Informação do produto — Calços de travão BMW | HELLA

Calços de travão BMW

8DB 355 012-321 / 8DB 355 015-601

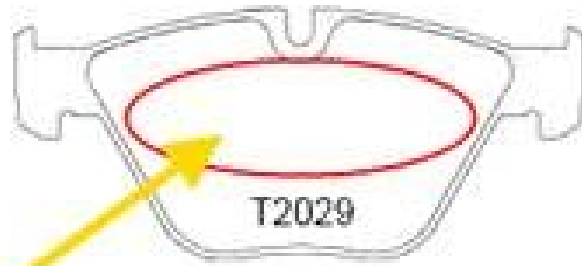
O calço do travão 8DB 355 012-321/T1596 é substituído pelo calço do travão 8DB 355 015-601/T2029.

A diferença entre os dois calços de travão é a falta da mola de retenção (A) no calço do travão do lado do punho 8DB 355 015-601/T2029. A ausência da mola não tem qualquer influência sobre o comportamento de conforto do calço do travão.
